H27-B-1 深度53.17~53.22m (2/2)

42のエビデンス (薄片観察結果) (2/2)

H27-B-1孔 深度74.40m の最新活動面の走向・傾斜

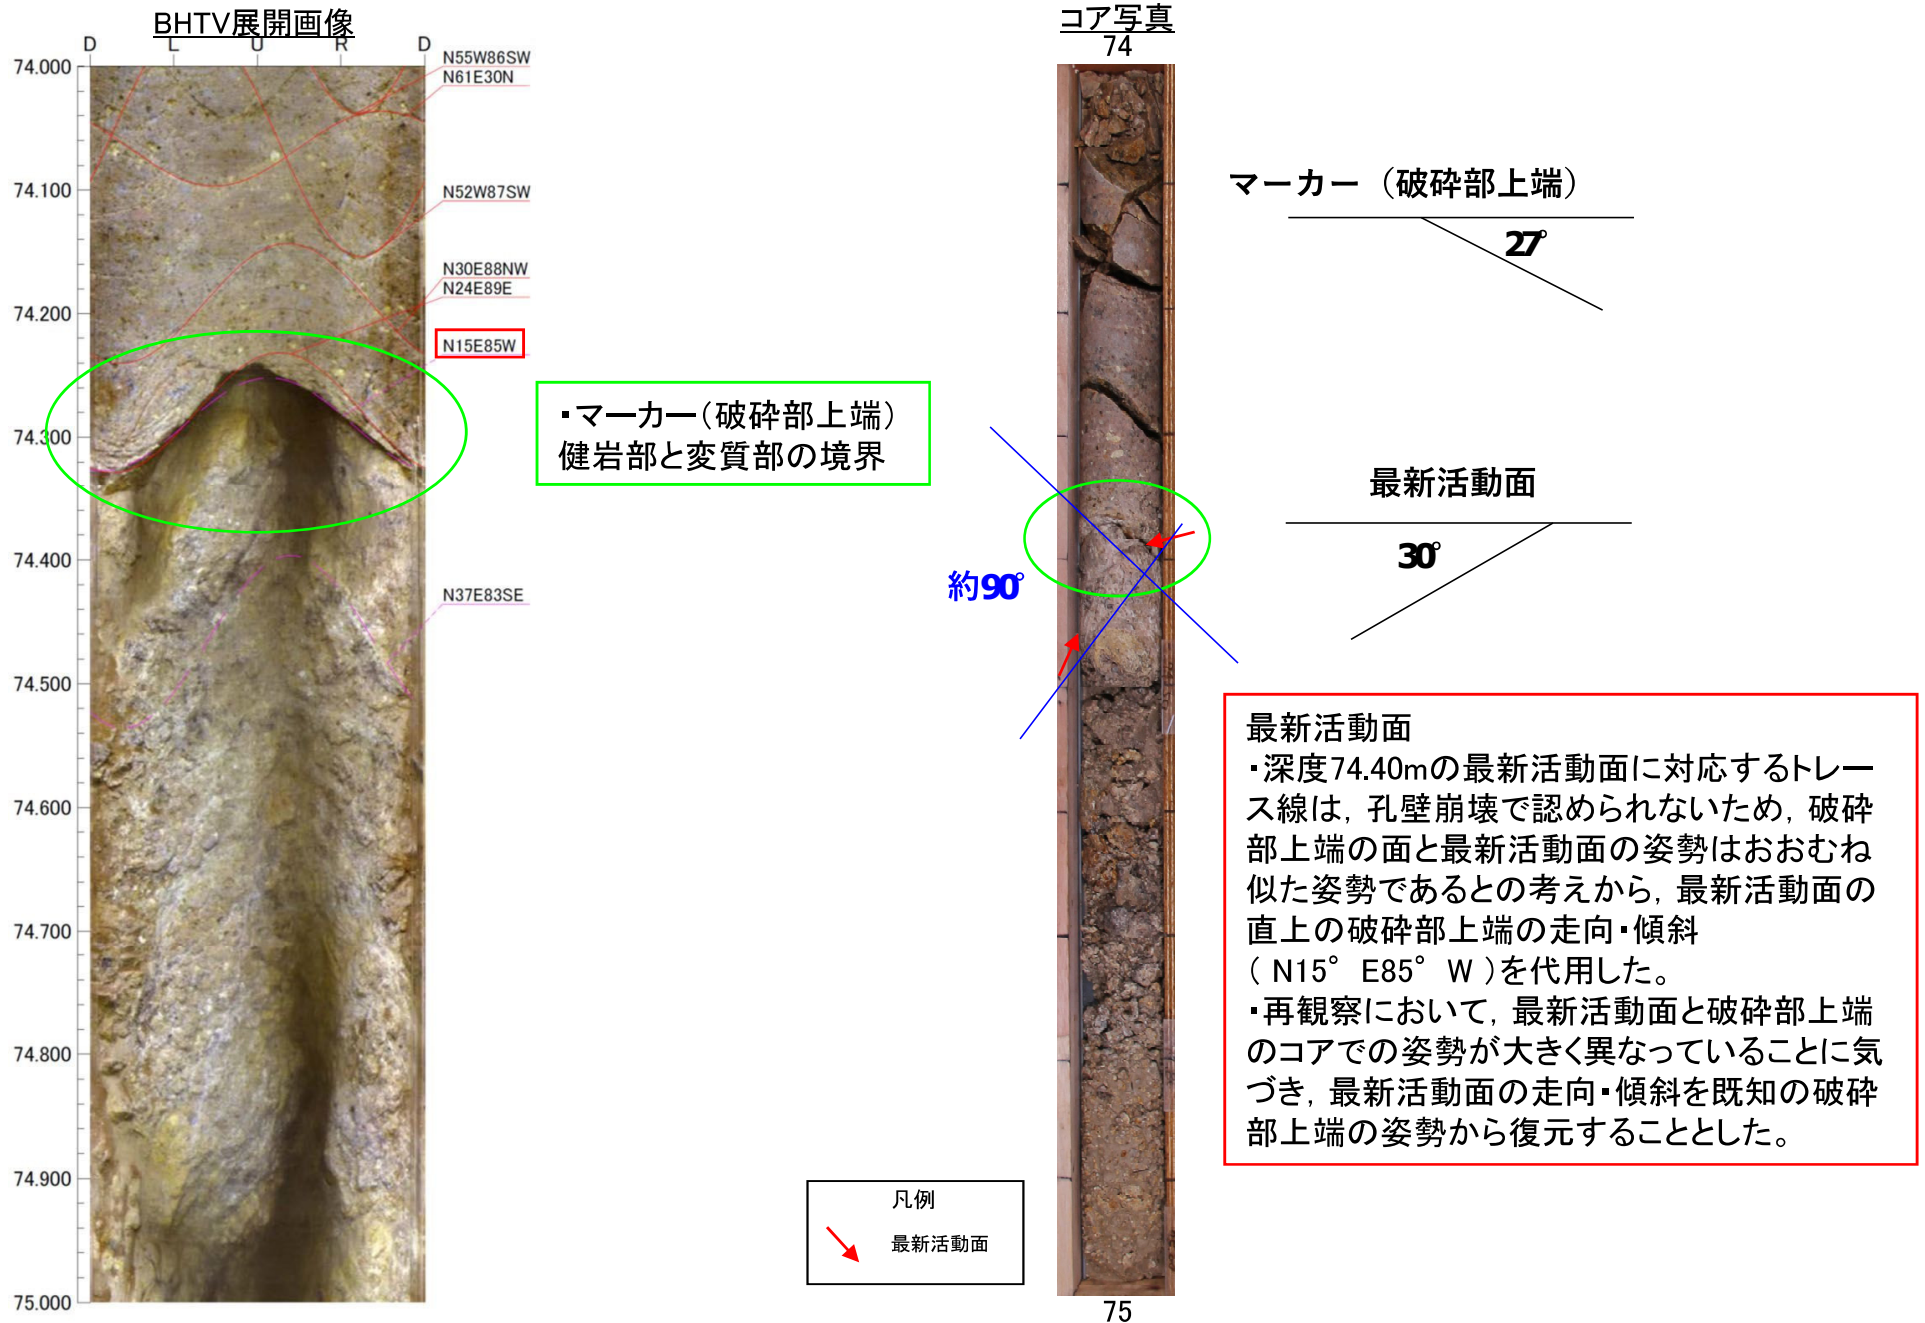
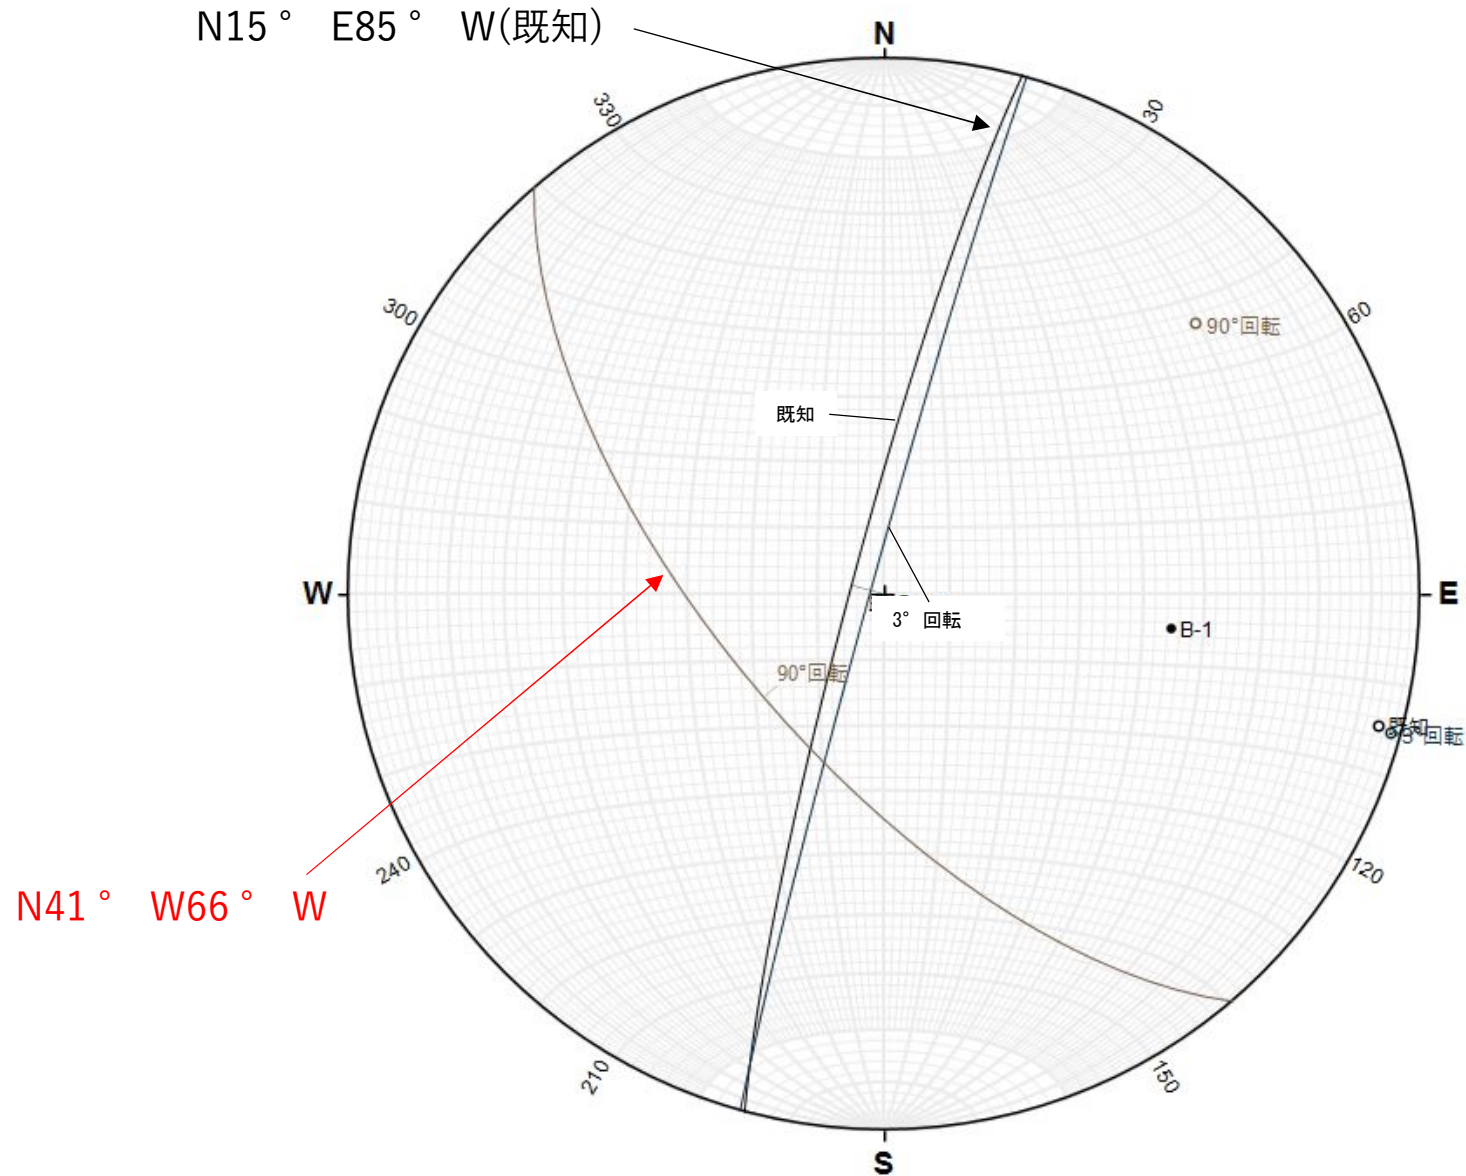
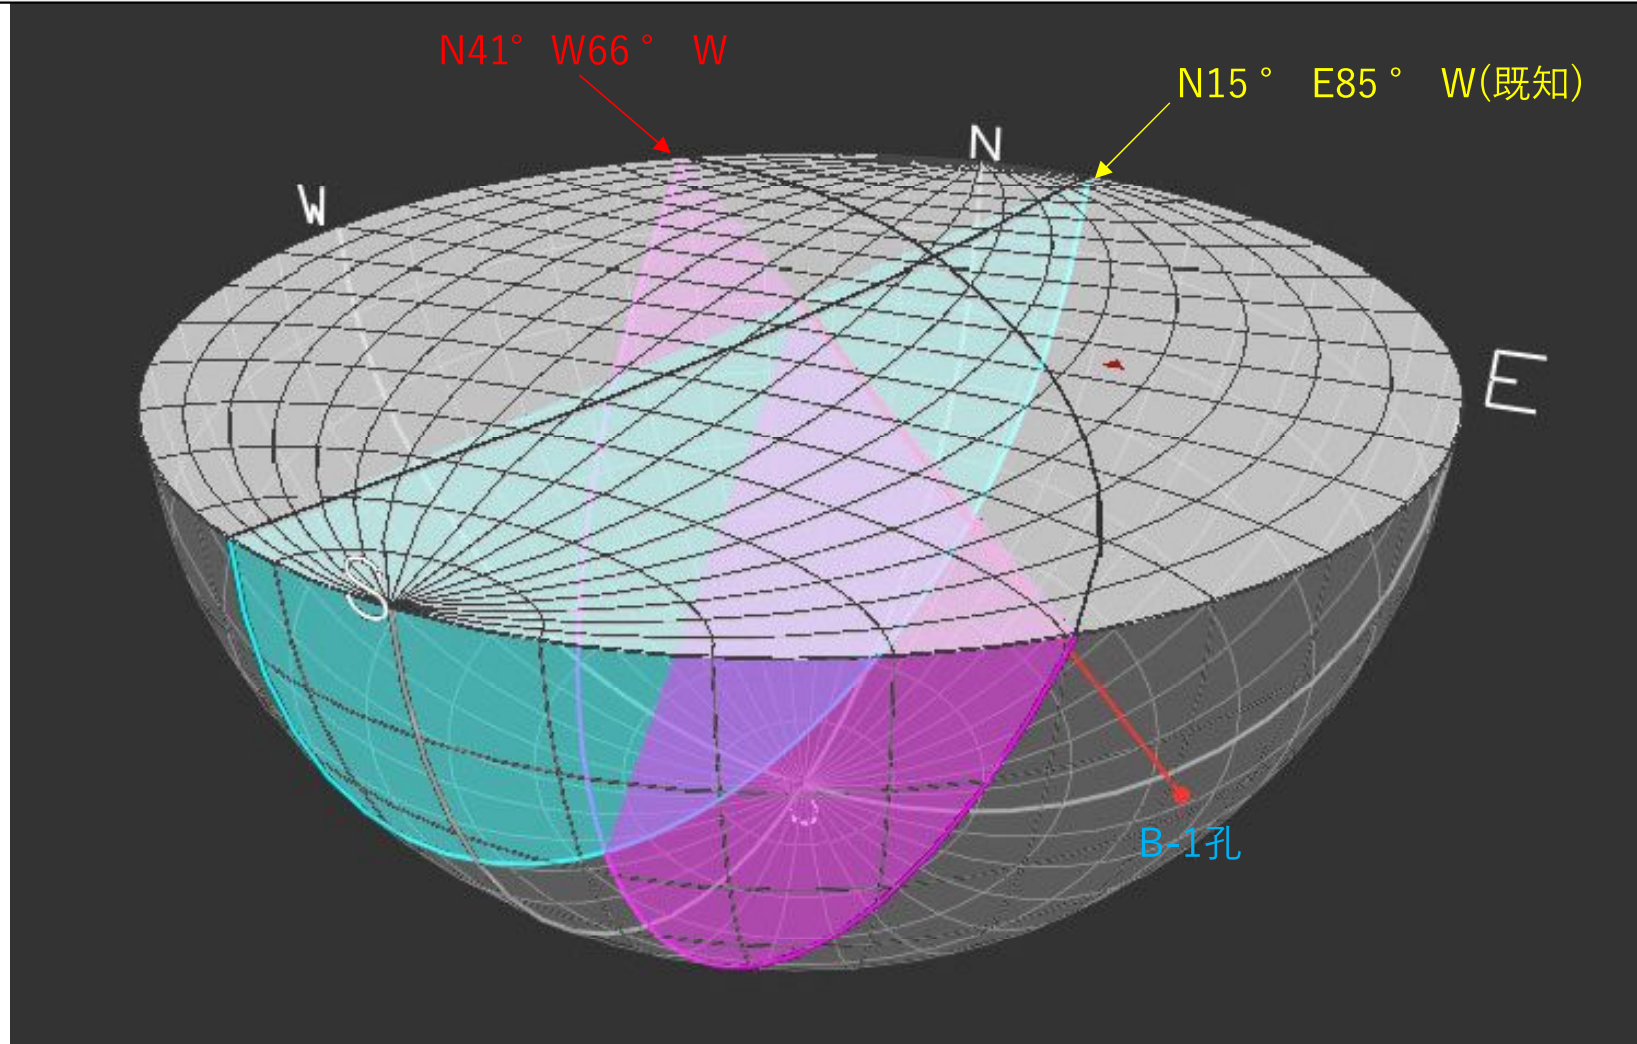
・ H27-B-1孔 深度74.36~74.50mの破砕部の最新活動面の走向・傾斜はN15° E85° Wで代用したが、最新活動面と異なる姿勢の走向・傾斜であることが明らかになったので、走向・傾斜が既知の破砕部上端の姿勢から最新活動面の走向・傾斜の復元を行った。

- ・ H27-B-1孔 深度74.36~74.50mの破砕部の最新活動面の走向・傾斜を, 走向・傾斜が既知の破砕部上端の姿勢から, 最新活動面の復元を行った。
- ・ 走向・傾斜が既知の破砕部上端 (N15° E85° W)を, 最新活動面の見掛けの傾斜角の差3° , 最大傾斜方向のなす角90° 回転し, 最新活動面の走向・傾斜N41° W66° Wを推定した。

- ・ H27-B-1孔 深度74.36~74.50mの破碎部の最新活動面の走向・傾斜を, 走向・傾斜が既知の破碎部上端の姿勢から, 最新活動面の復元を行った。
- ・ 走向・傾斜が既知の破碎部上端 (N15° E85° W)を, 最新活動面の見掛けの傾斜角の差3° , 最大傾斜方向のなす角90° 回転し, 最新活動面の走向・傾斜N41° W66° Wを推定した。

H27-B-1 深度74.36~74.50m (2/2)

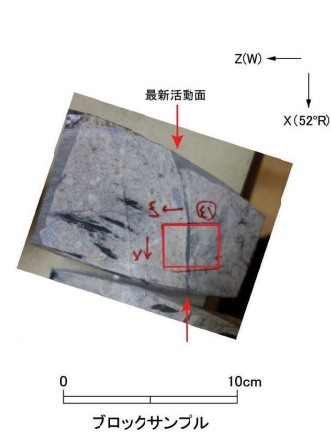
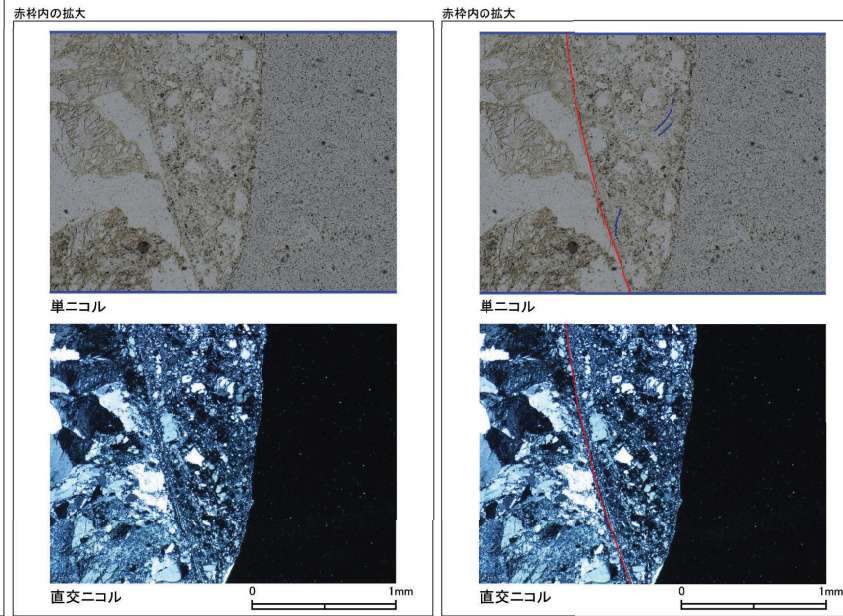
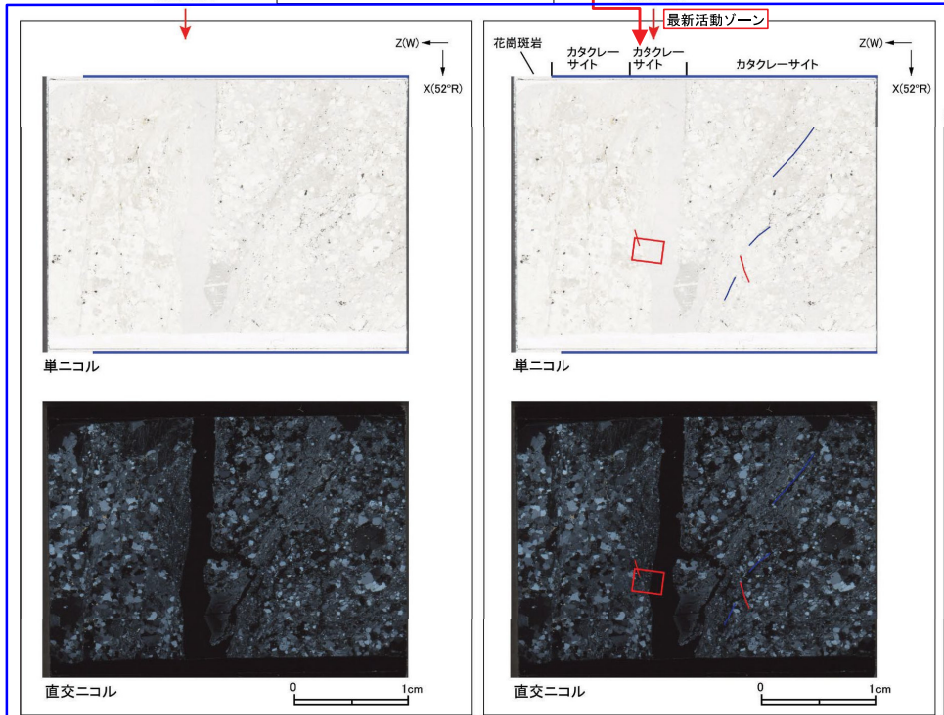
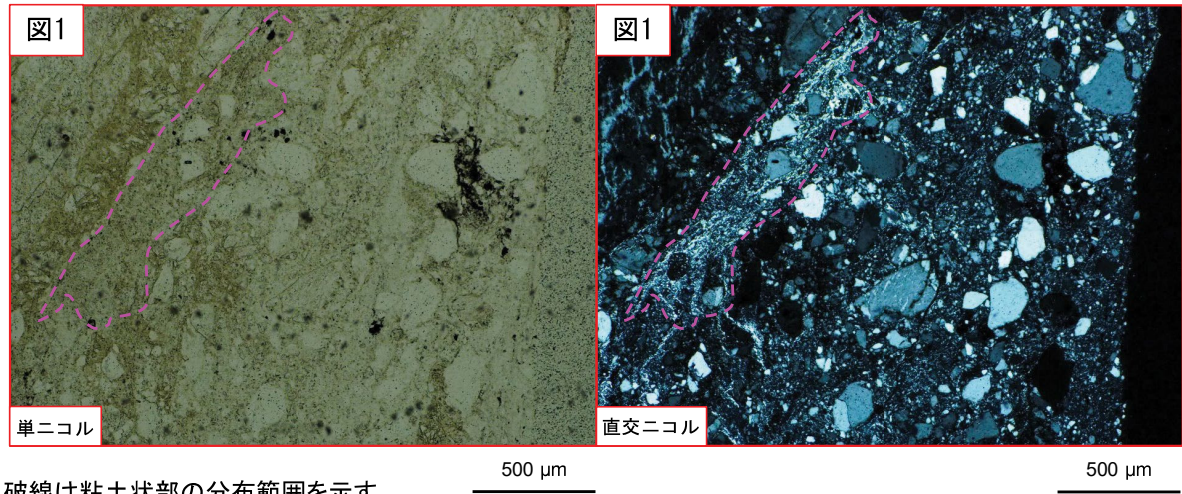
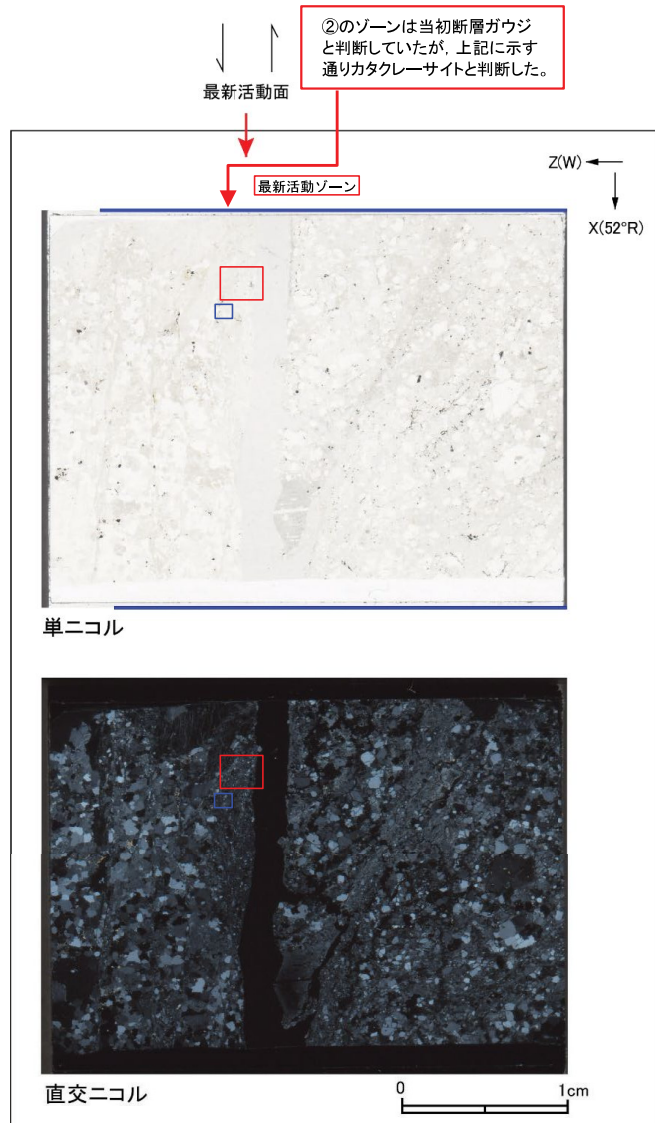
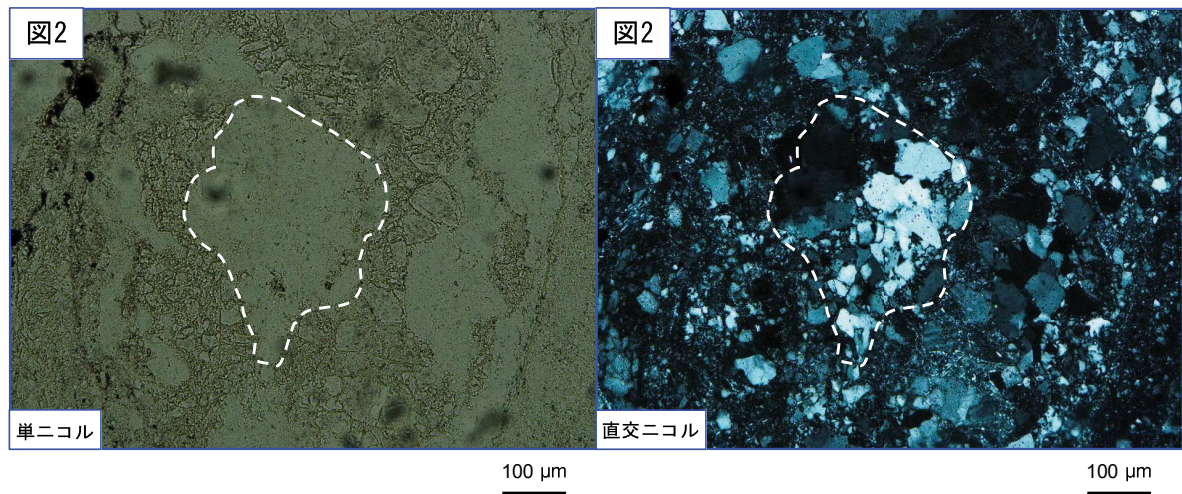
- ・H27-B-1のボーリングコアから採取した薄片試料の観察結果によれば最新活動面（深度74.40m）の変位センスは、左ずれを伴う正断層成分が卓越する。
- ・断層岩区分については、最新活動ゾーンは周辺のカタクレーサイトのゾーンより細粒であり、局所的ではあるが幅6mm程度の範囲で粘土鉱物が若干認められることから、断層ガウジと判断していた。
- ・最新活動ゾーンに以下の特徴が認められることから、カタクレーサイトのみからなる破碎部であると判断した。
 - (カタクレーサイト) 基質を構成する粘土鉱物は少ない。
 - (カタクレーサイト) 最新活動面に沿った帯状の粘土状部は局所的である。
 - (カタクレーサイト) 角ばった岩片が多い。
 - (カタクレーサイト) ジグソー状の角礫群が認められる。

このゾーンは当初断層ガウジと判断していたが、上記に示す通りカタクレーサイトと判断した。

- ・最新活動ゾーンには、以下の特徴が認められる。
 - 基質を構成する粘土鉱物は少ない。(図1)
 - 最新活動面に沿った帯状の粘土状部は局所的である。(図1)
 - 角ばった岩片が多い。(図1)
 - ジグソー状の角礫群が認められる。(図2)
